TESTO DELLE OSSERVAZIONI

OSSERVAZIONE N. 3: Inserimento non corretto dell’IMPIANTO EOLICO INDUSTRIALE “ Pitigliano ” nel PAESAGGIO, sul TERRITORIO e CUMULO con altri IMPIANTI FER (eolico, fotovoltaico, agrivoltaico e geotermico).

ALLEGATO 1 alle OSSERVAZIONI all'IMPIANTO EOLICO INDUSTRIALE denominato “ PITIGLIANO”

Immagine 1. Vincoli ex art. 136 del CBC dal PIT della Regione Toscana e zona approssimativa dove è progettato l'impianto industriale.

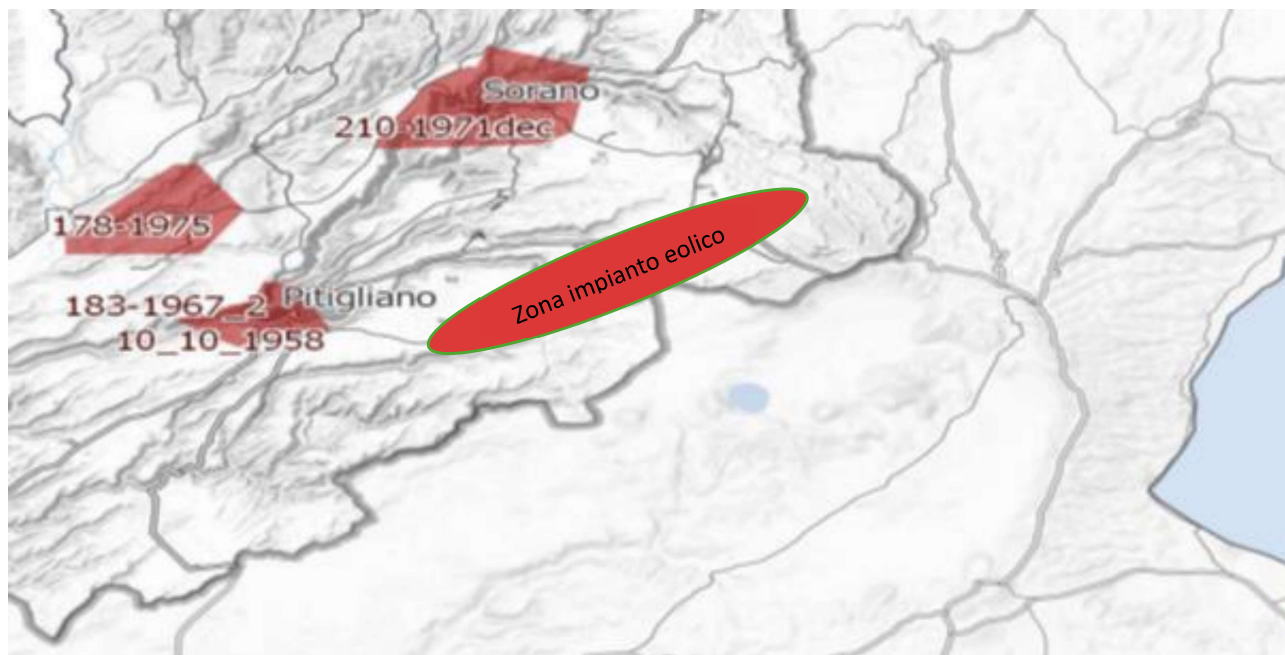
Inoltre, come sostiene la Proponente parte dell'impianto si verrebbe a trovare a 3,5 km dal centro abitato di Sorano. Infatti, tre degli aerogeneratori WTG 08, 09, 10 sono addirittura all'interno delle fasce di rispetto dei 3 km del suo vincolo paesaggistico di notevole interesse pubblico ex art 136 del CBC. Si evidenzia che così si crea

un'ulteriore incompatibilità con la tutela del Paesaggio.

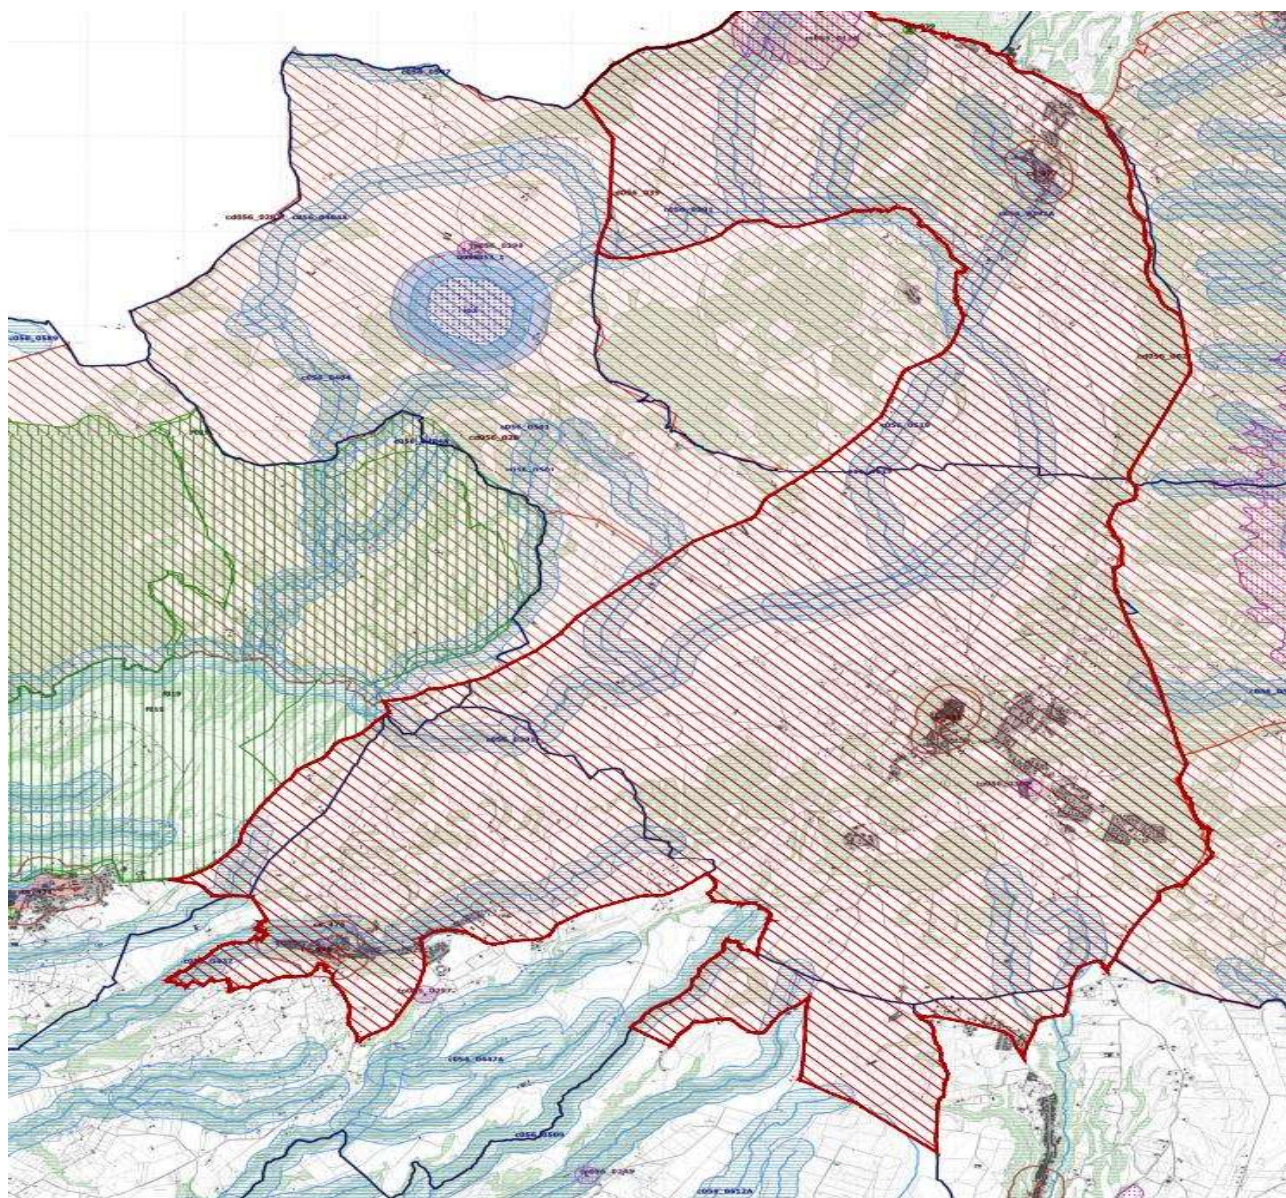
Come è illustrato nell'immagine si ribadisce che l'impianto industriale "Pitigliano" ricade completamente all'interno delle fasce di rispetto dei due vincoli di notevole

interesse pubblico e lambisce quelle di un terzo vincolo e quindi come affermato dal Consiglio di Stato nelle sentenze citate, l'impianto è insediato in area non idonea ai sensi dell'art. 20 comma 8 lettera c quater del D.Lgs. n. 199/2021 e ss.mm.ii al contrario di quanto sostiene la proponente.

IMMAGINE n. 2 Impianto eolico industriale “Pitigliano” e distanze aerogeneratori dai Vincoli della Conca del Lago di Mezzano...

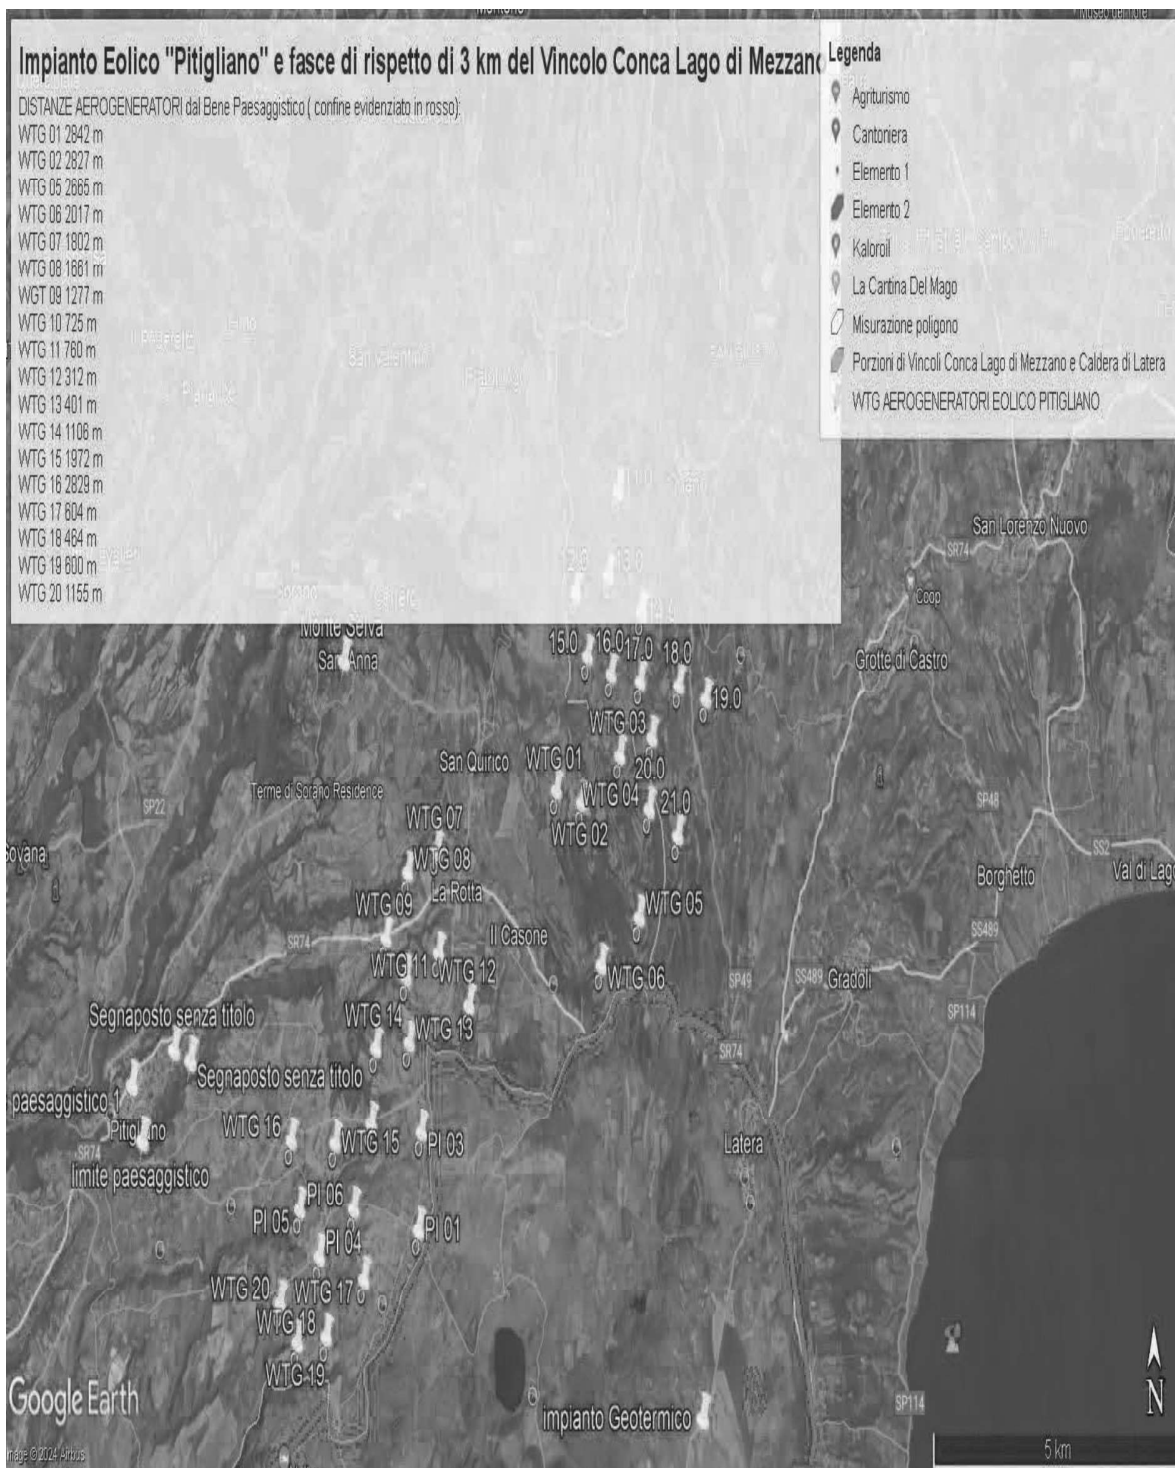
Al contrario si evidenzia che l'impianto eolico industriale citato non solo ricadrebbe con tutti e 20 gli aerogeneratori all'interno delle fasce di rispetto di 3 km di due vincoli paesaggistici di notevole interesse pubblico esistenti nella Regione Lazio e con una parte di essi nel vincolo paesaggistico del Centro abitato di Sorano (GR) quindi in aree non idonee all'installazione di impianti di energia rinnovabile. Addirittura, alcuni aerogeneratori sarebbero ubicati a poche centinaia di metri dai perimetri dei due vincoli paesaggistici laziali ex art 136 del CBC.

IMMAGINE n. 3 Impianto eolico industriale “Pitigliano” e distanze aerogeneratori dai Vincolo “Orlo della Caldera di Latera.

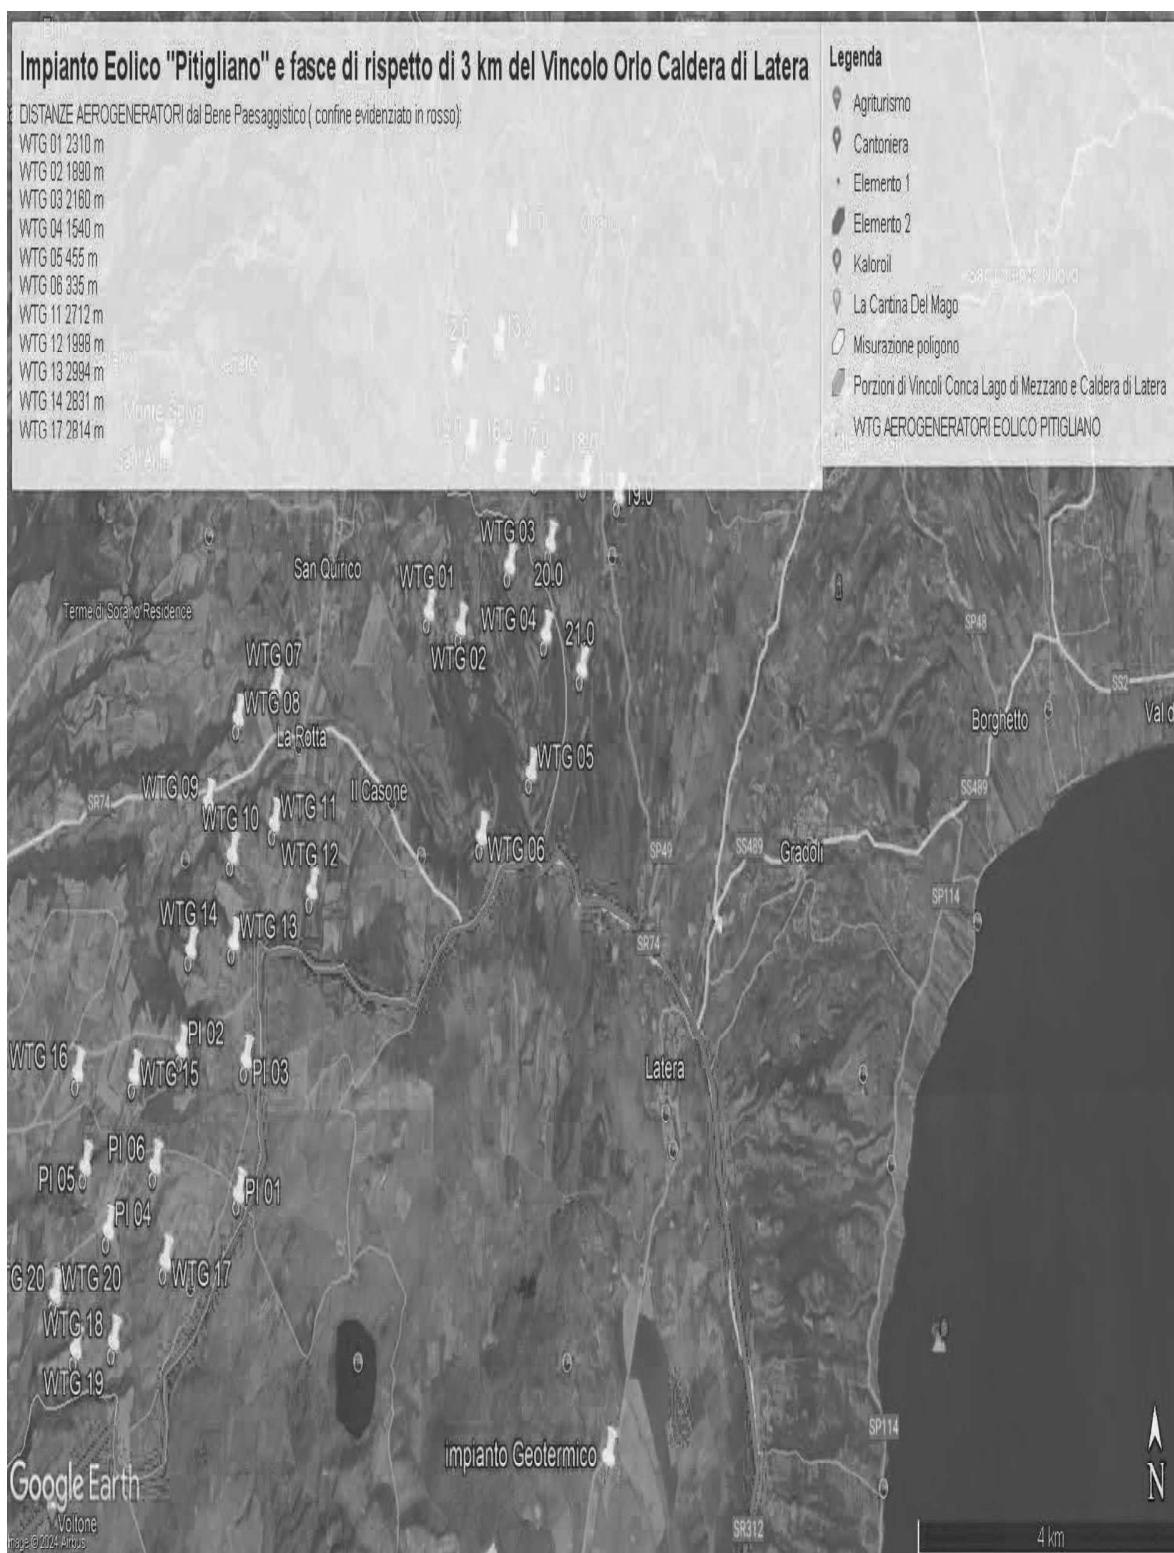
Sulla base di quanto affermato si ritiene che l'**Istanza di valutazione di impatto ambientale del progetto eolico industriale “Pitigliano” sia improcedibile** perché lo Studio di Impatto Ambientale e la Relazione Paesaggistica non hanno preso in considerazione il vincolo di notevole interesse pubblico ex art. 136 del D.Lgs n. 42/2004

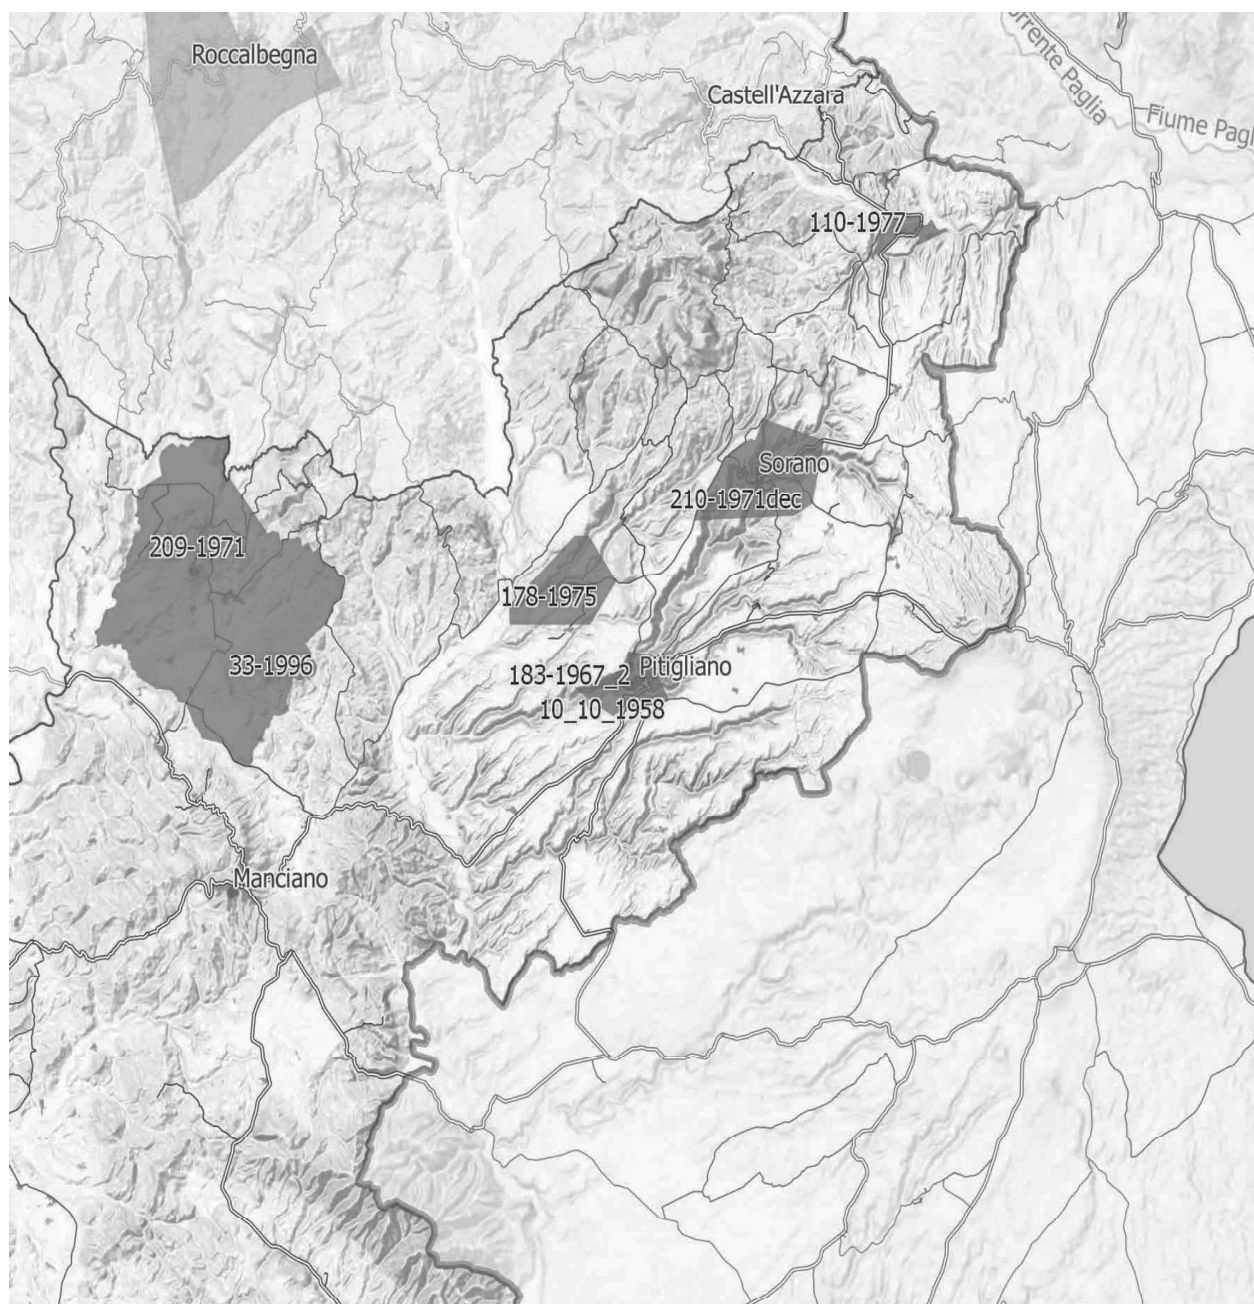
IMMAGINE n. 4 Si evidenzia che i tre aerogeneratori WTG 07, WTG 08 e WTG 09 impattano con il vincolo paesaggistico di notevole interesse pubblico del Centro Storico di Sorano. Il WTG 07 si troverebbe a 2828 m, WTG 08 2504 e WTG 09 2990. Il cavidotto dell'impianto invece impatta in buona parte del Vincolo paesaggistico ex art. 136 del CBC del Centro Storico di Pitigliano.

IMMAGINE n 5. Mappa eolici elaborata dall'Associazione Amici della Terra. La mappa evidenzia il cumulo degli impianti tra Lazio e Toscana.

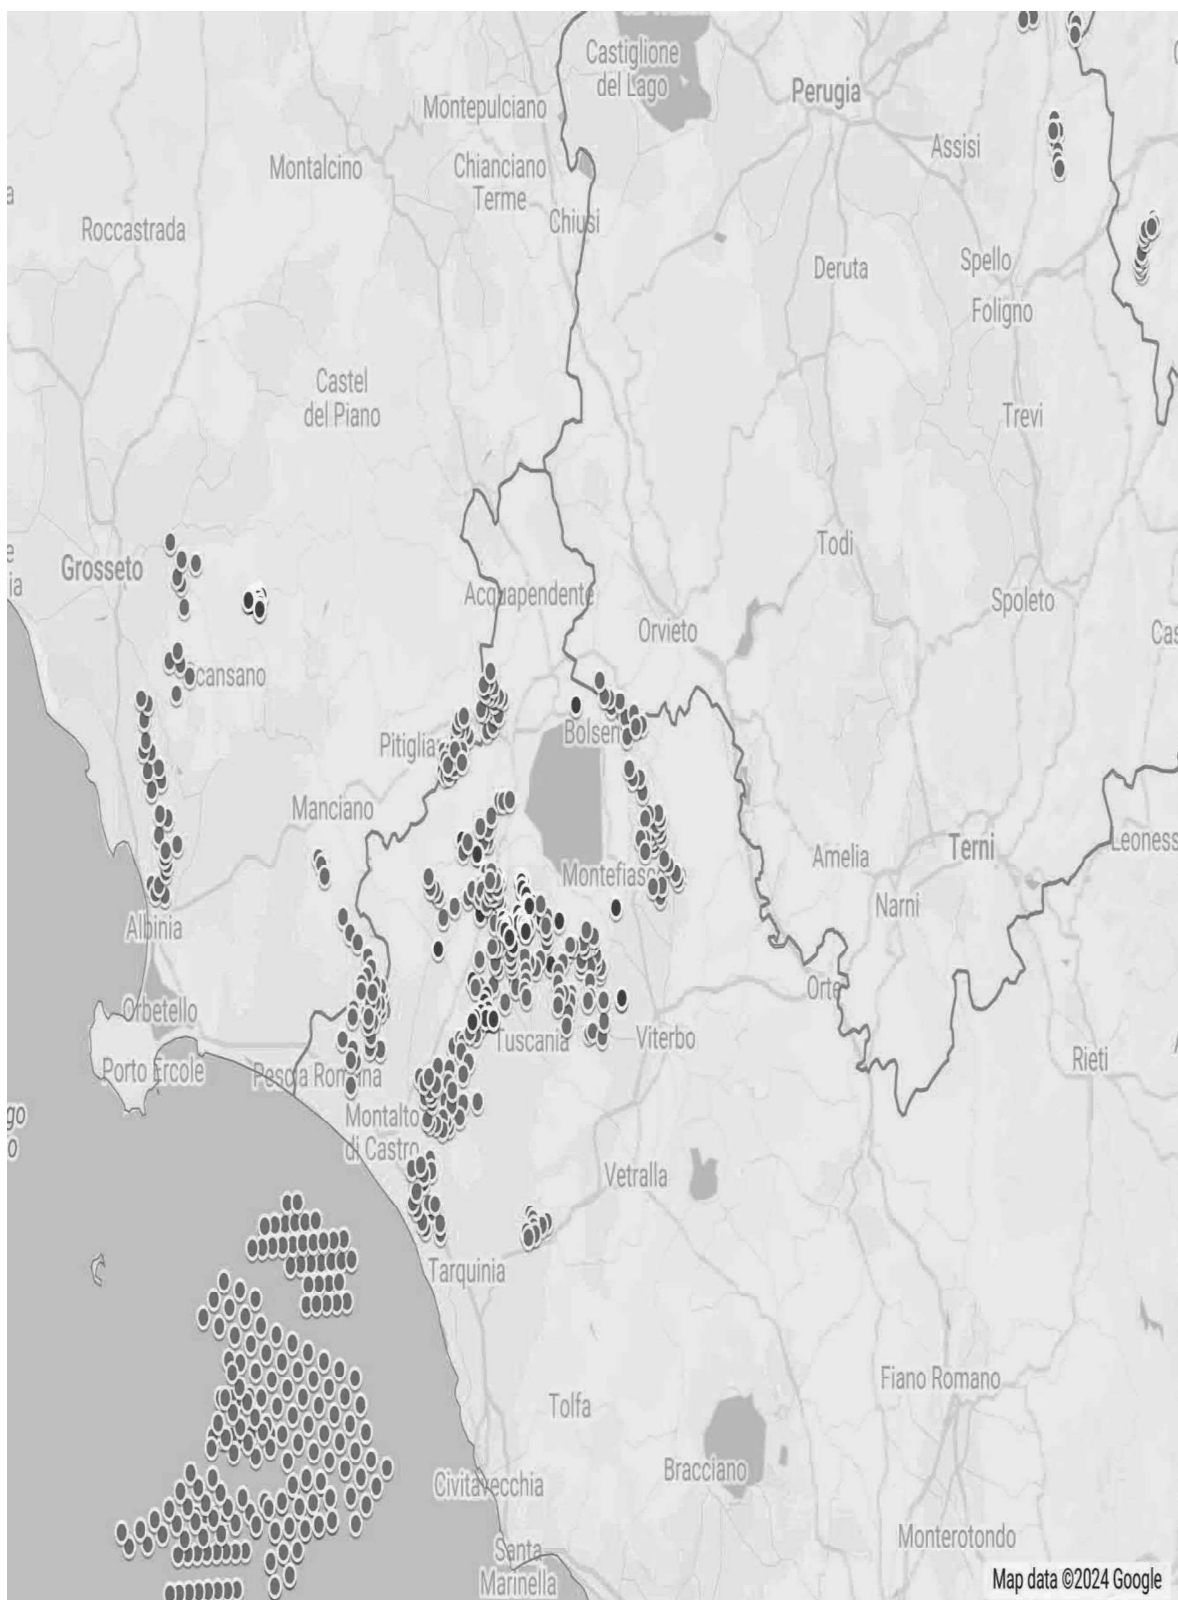
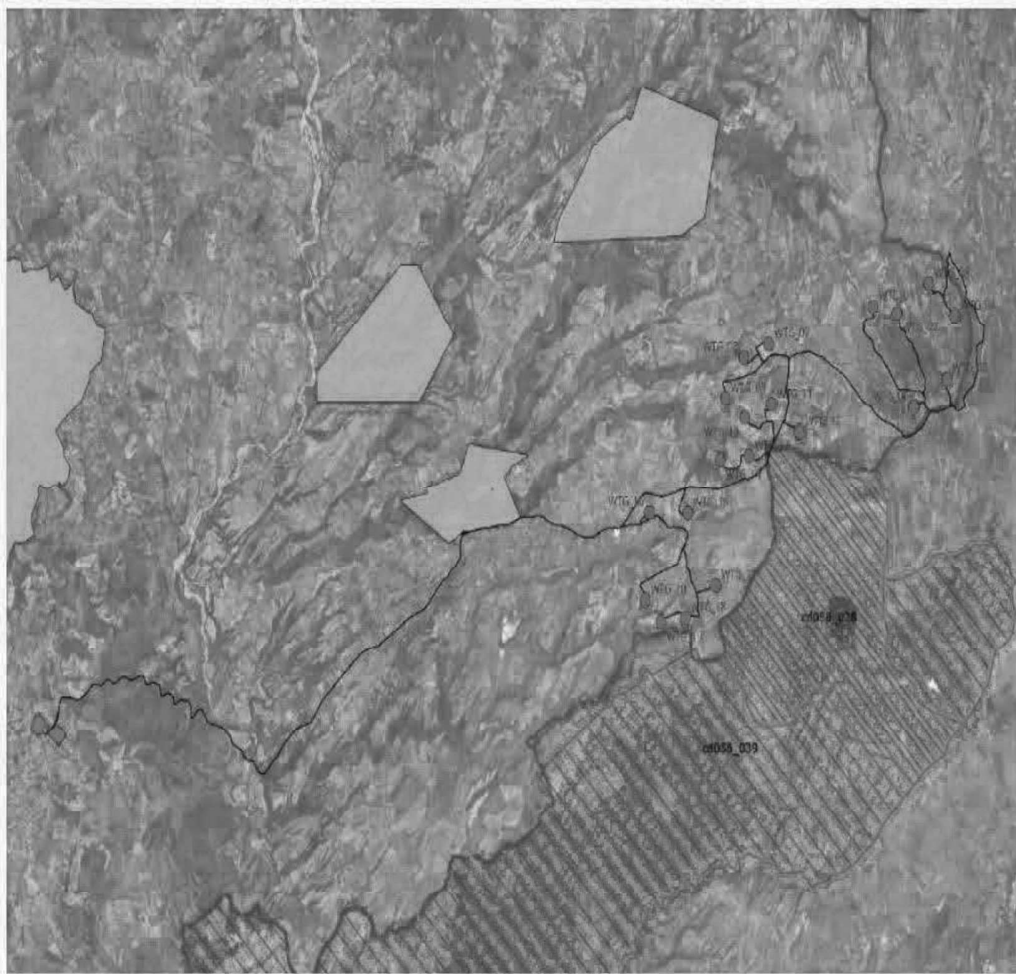
IMMAGINE n. 5 Mappa prodotta dalla proponente dove si vede che è stato ignorato il vincolo di notevole interesse pubblico ex art. 136 del CBC dell'Orlo della Caldera di Latera. Nelle sue fasce di rispetto ricadrebbero diversi aerogeneratori.
